CIRCULAIRE TECHNIQUE PIÈCES DÉTACHÉES

EDITION 16		du 15/08/71		concerne la modification N° ▷			00194		
ORGANES de BASE et TYPES d'ORGANE modifiés	▶	08	206

Nouveau dispositif de commande du frein de parking à verrou.

- SCHEMA de l'installation du nouveau frein de parking -

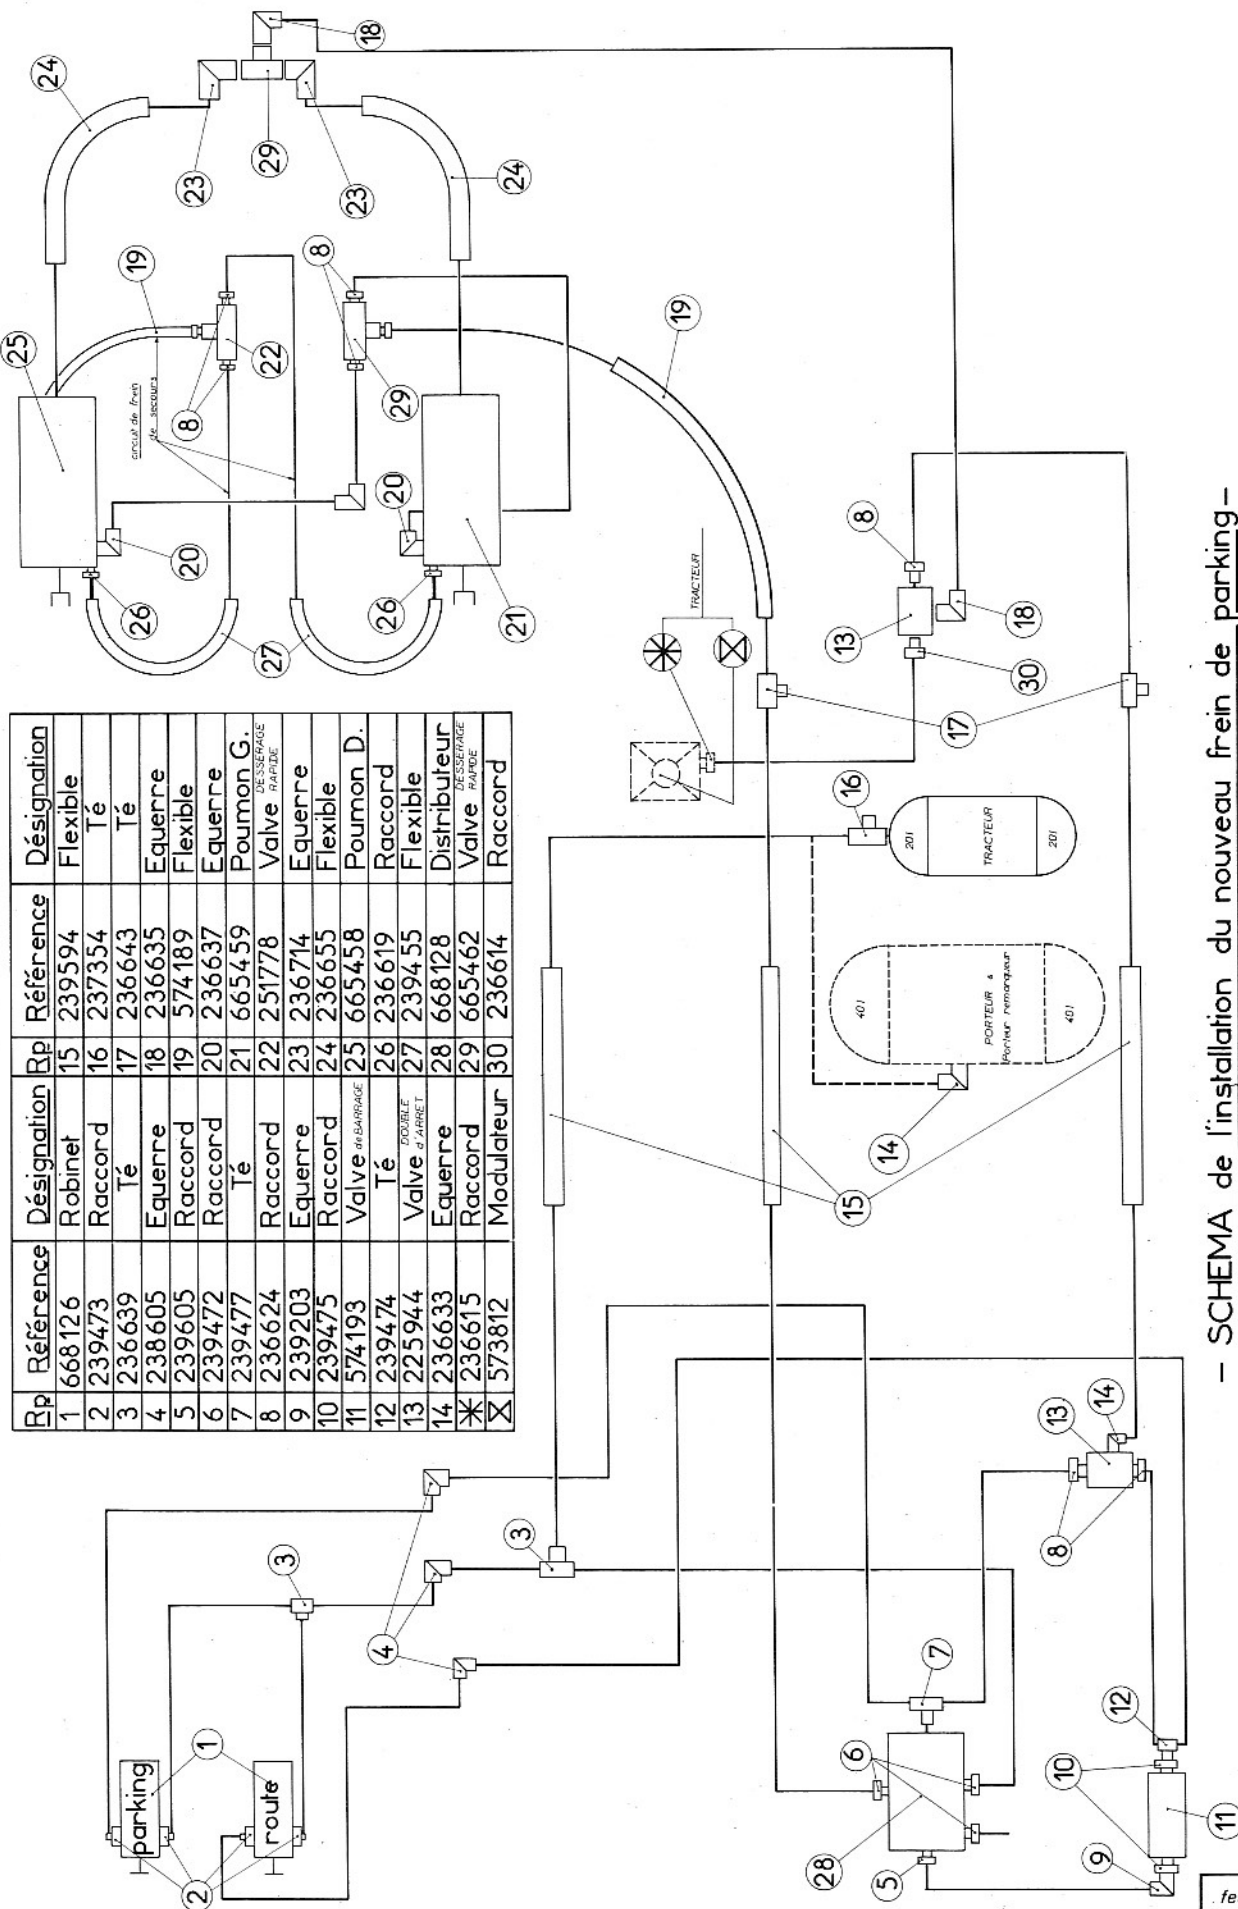
Amélioration de la commande de frein de parking, ce nouveau dispositif permet une manœuvre plus facile pour le démarrage.

Lors d'une intervention sur les cylindres de frein ancien montage, il faudra monter deux nouveaux raccords référence 236637, le filetage pour l'alimentation des verrous étant modifié à 14 x 150 au lieu de 1/4 G.
